DIVISIONE V – SISTEMI DI VALUTAZIONE AMBIENTALE

Oggetto: [ID: 5506] Progetto definitivo “Realizzazione dell’intersezione a rotatoria sulla S.S. 309 con innesto su Via Bastie al km 119+500”.
Valutazione preliminare ai sensi dell’art. 6, comma 9 del D.Lgs. 152/2006.
Nota Tecnica.

Fig. 1: Area di intervento (Fonte: lista di controllo)

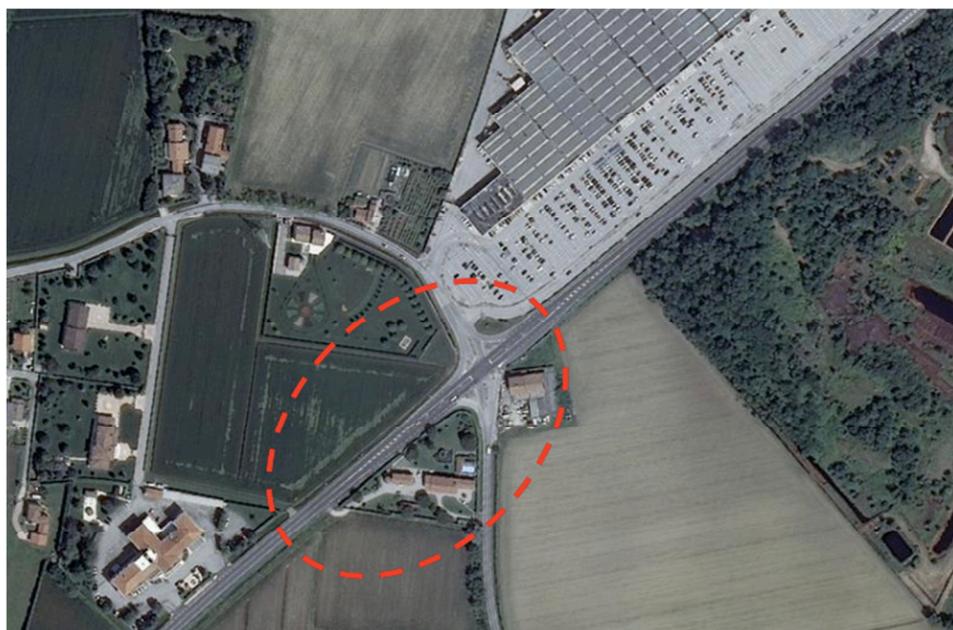
L'intervento è localizzato nel Comune di Mira, in prossimità dell'area di conterminazione lagunare, in Provincia di Venezia, al km 119+500 della S.S. 309 "Romea" – incrocio con Via Bastie, viabilità di interesse locale che serve le abitazioni e le attività sparse all'interno del territorio agricolo che caratterizza l'area oggetto di intervento. L'intersezione, inoltre, costituisce uno degli accessi al polo commerciale presente lungo il margine ovest della strada statale che, soprattutto negli orari di punta, contribuisce notevolmente alla saturazione di traffico nel nodo.

Fig. 2: Area di intervento (Fonte: lista di controllo)

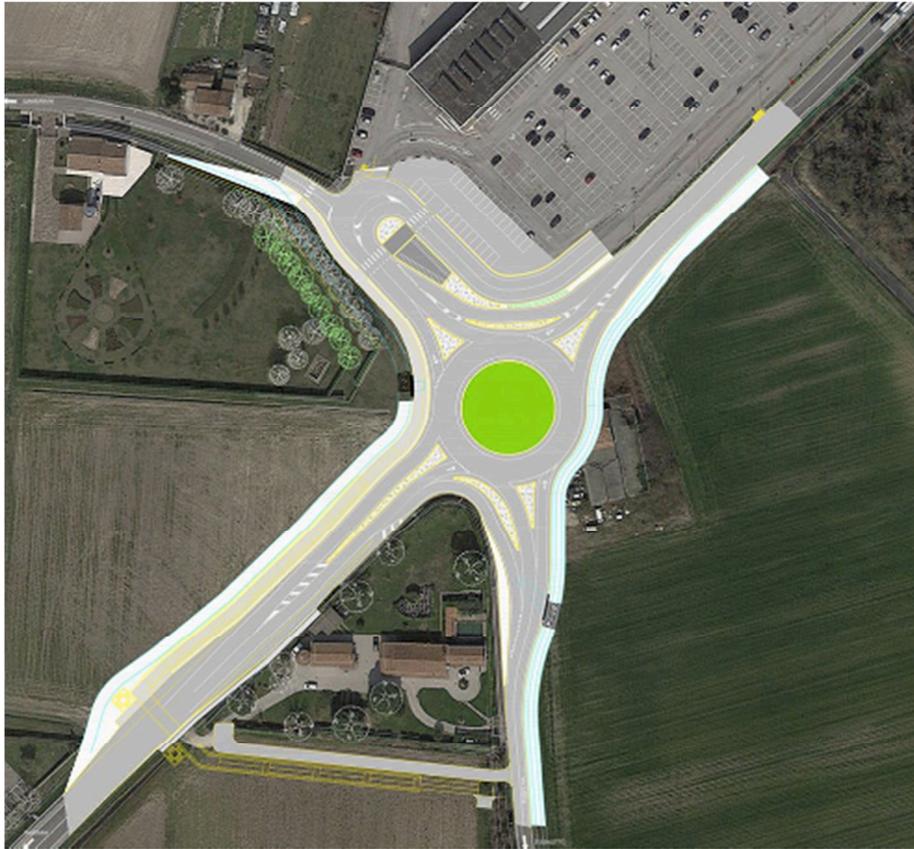
La realizzazione del nodo viario a sostituzione dell'intersezione a raso interessa la porzione del sedime stradale esistente e gli spazi limitrofi per una superficie complessiva d'intervento pari a circa 30.000 m² che comprendono sia gli spazi occupati dalla sede stradale (nuova ed in adeguamento), che le aree di pertinenza (verde, raccolta acque e fossi). La rotatoria in progetto presenta una corona giratoria con diametro esterno pari a 78 m., doppia corsia di larghezza totale pari a 7,50 m., banchina esterna con larghezza di 1,50 m. e interna di 1,50 m.. Le corsie di ingresso ed uscita hanno rispettivamente larghezza pari a 3,50 m. e 4,50 m.. Lo spazio interno alla rotatoria ospiterà il bacino di invaso utile per assicurare l'invarianza idraulica a seguito della modifica introdotta dal progetto. L'accesso su Via Bastie, sia ad est che ad ovest della S.S. 309, avverrà tramite i rami attualmente presenti con le opportune modifiche del caso. Per la realizzazione della rotatoria si renderà necessaria la demolizione di un edificio che versa in condizioni di abbandono. E' prevista, altresì, la realizzazione di un sottopasso ciclopedonale di cui una rampa sorgerà in un terreno agricolo.
